**NOTE TECHNIQUE**

N° 106-D

**DS 21 (DX - DJ)**

**DEMARREUR**

**Fixation arrière**

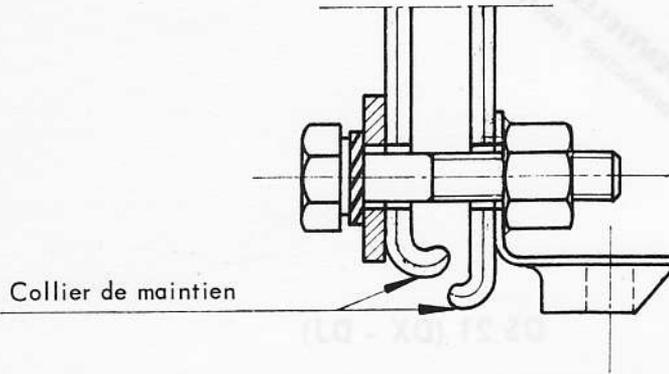
Depuis Avril 1967, la fixation arrière du démarreur des véhicules ci-dessus est modifiée.

Le carter moteur est modifié : un bossage muni d'un goujon, sert à la fixation du collier de maintien de démarreur.

La nouvelle fixation arrière n'est pas adaptable sur les carters moteurs ne comportant pas de bossage.

Entretoise .....	DX 533-92
Goujon .....	616 110

La gamme de dépose et pose du démarreur est inchangée.
